**AVIS RELATIF À LA PROTECTION
CONTRE LES EVENTUELS EFFETS NOCIFS ET NUISANCES
PROVOQUÉS PAR LES RAYONNEMENTS NON IONISANTS
GÉNÉRÉS PAR DES ANTENNES ÉMETTRICES STATIONNAIRES**

Commune : LIEGE - Exploitant : ORANGE

Référence exploitant : 62L1_2/ 30088L1_1/ 40088L1_1/ 50088L1_1

Rapport n° 2484 / 2025

Figure 1 : Vue en plan des lieux de séjour et des points de contrôle

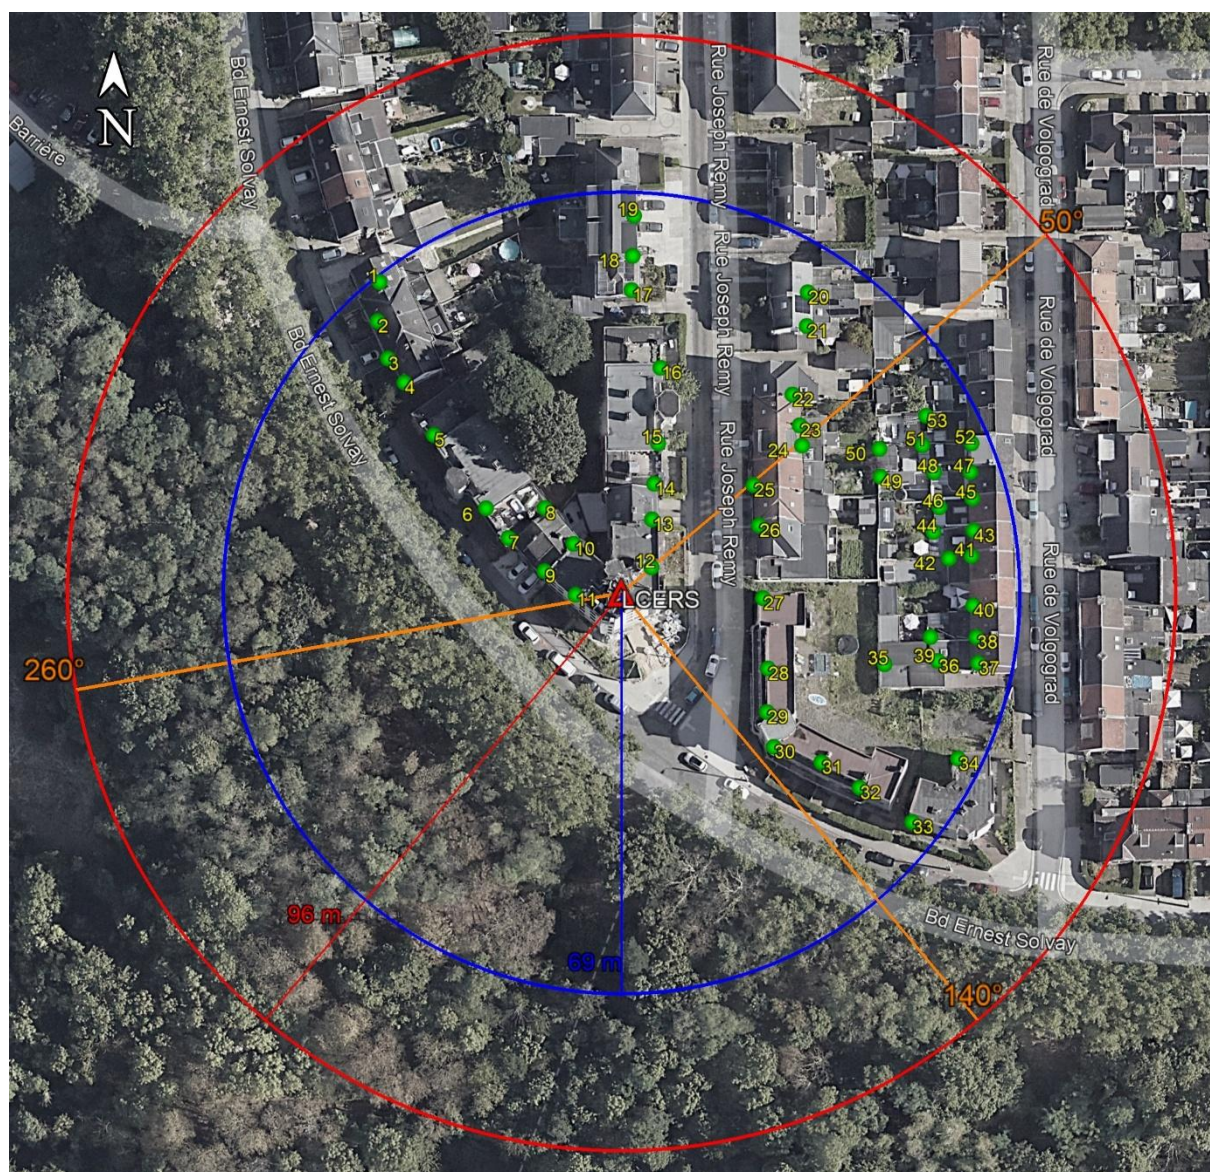
N° point de contrôle	LS	Atténuation (dB)	Indice d'exposition relatif à la limite par installation IE_i
32	LS27	3,0	0,970
21	LS21	3,0	0,932
22	LS22	3,0	0,907
31	LS27	3,0	0,847
20	LS20	3,0	0,786
23	LS23	3,0	0,781
33	LS33	3,0	0,741
52	LS51	3,0	0,673
24	LS24	3,0	0,645
47	LS47	3,0	0,643
34	LS33	3,0	0,616
45	LS45	3,0	0,609
43	LS43	3,0	0,570
41	LS41	3,0	0,546
40	LS40	3,0	0,513
37	LS35	3,0	0,506
38	LS38	3,0	0,505
30	LS27	3,0	0,379
17	LS17	3,0	0,353
18	LS18	3,0	0,324
4	LS4	3,0	0,317
19	LS19	3,0	0,273
16	LS14	3,0	0,266
3	LS3	3,0	0,264
26	LS26	3,0	0,224
25	LS25	3,0	0,208
2	LS2	3,0	0,199
29	LS27	3,0	0,192
28	LS27	3,0	0,187
5	LS5	3,0	0,181
27	LS27	3,0	0,179
1	LS1	3,0	0,151
15	LS14	3,0	0,141
6	LS5	3,0	0,125
53	LS53	3,0	0,123

En ce qui concerne les antennes de l'installation mentionnées dans le tableau 1, la distance maximale à laquelle la limite pourrait être atteinte, à l'extérieur, est égale à 91,9 m. S'il n'y a pas de LS à une distance inférieure, les antennes respectent forcément la limite d'immission.

Dans le cas des LS situés à l'intérieur des bâtiments, une atténuation d'obstacle est prise en compte et il en résulte que la distance maximale à laquelle la limite pourrait être atteinte se réduit à 65,7 m.

Les résultats de l'évaluation décrite au paragraphe 4 indiquent que les antennes émettrices stationnaires de l'installation faisant l'objet du présent avis ne produisent pas, dans un lieu de séjour, un rayonnement électromagnétique maximum supérieur aux limites fixées à l'article 4 du décret.

Figure 2 : Vue en plan des installations d'antennes dans un rayon de 300 mètres autour de l'installation faisant l'objet de la demande d'avis

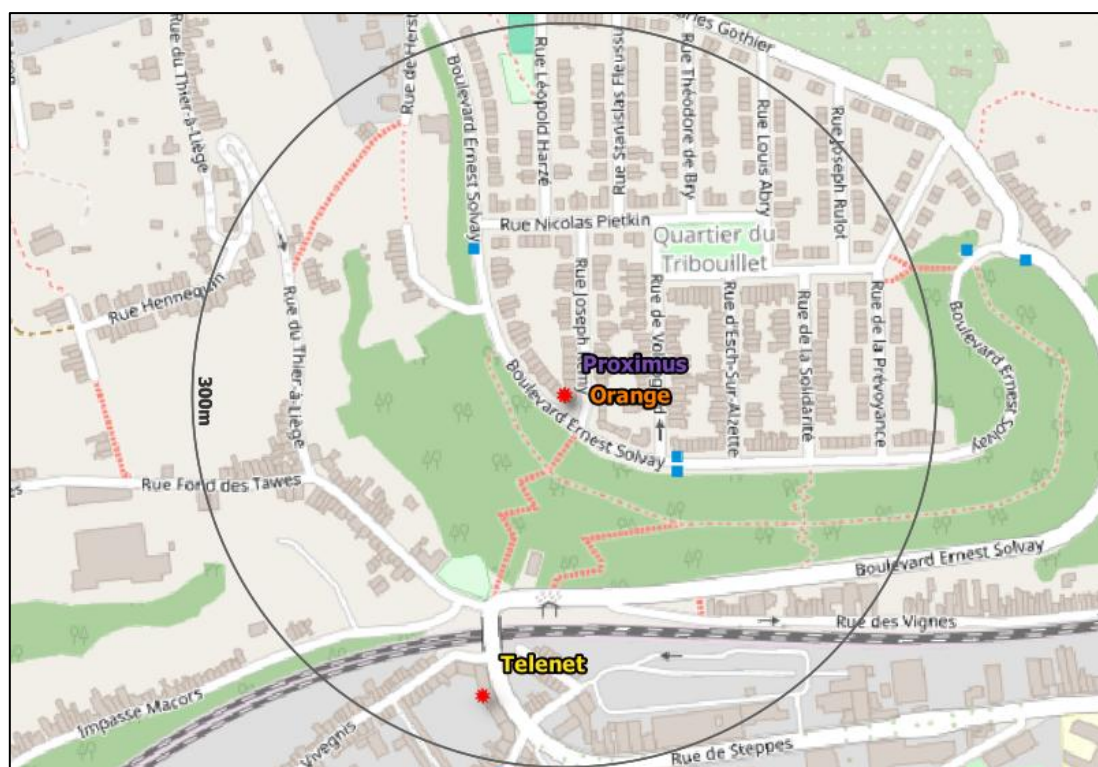
- c) dans tous les autres cas, il a été vérifié que la limite cumulative définie à l'article 4, §2 du décret n'est pas dépassée dans les lieux de séjour sur base du nombre d'installations localisées dans la zone d'évaluation de 300 mètres de rayon représentée dans la figure 2, de leur localisation ainsi que des données inscrites dans la figure 1 et au paragraphe 4 du présent avis et dans les avis attestant le respect de la limite par installation ou de la limite abrogée de 3 V/m relatifs aux autres installations reprises dans la figure 2.

Compte tenu des considérations ci-dessus, il apparaît que l'intensité du rayonnement électromagnétique généré, dans les lieux de séjour situés dans un rayon de 300 mètres autour de l'installation référencée dans le paragraphe 2, par l'ensemble des antennes émettrices stationnaires de l'ensemble des exploitants du même site d'antennes émettrices stationnaires respecte la limite fixée à l'article 4, § 2 du décret.
